dotyczy: wyjaśnienie I do specyfikacji istotnych warunków zamówienia

W związku z otrzymanymi zapytaniem od Wykonawców dotyczącymi udzielenia wyjaśnienia specyfikacji istotnych warunków zamówienia do postępowania przetargowego w trybie przetargu nieograniczonego na zamówienie publiczne pn. **Budowa budynku mieszkalnego wielorodzinnego (Nr.1) w ramach I etapu inwestycji Os. Dębno ul. Kościuszki w Kurzętniku.** zgodnie z art. 38 ust. 2 zamawiający udziela poniższych wyjaśnień.

RZUT PARTERU
Skala 1:100

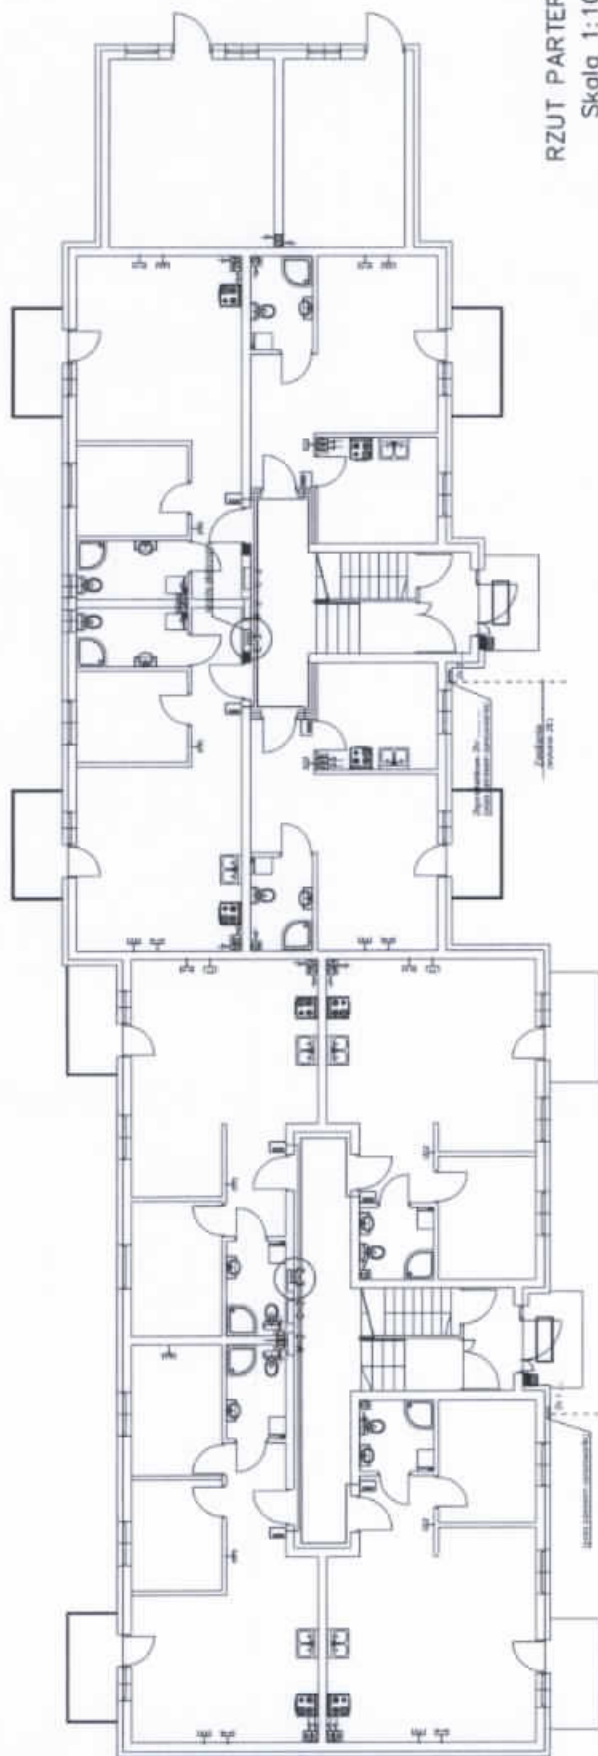
1. W dok. elektrycznej omyłkowo zamieszczono dwa razy rzut instalacji gniazd III piętra, zamiast instalacji TV-TEL-LAN parteru. Proszę o uzupełnienie przedmiotowej dokumentacji

Odp. W załączeniu rzut parteru instalacje TV-TEL-LAN.
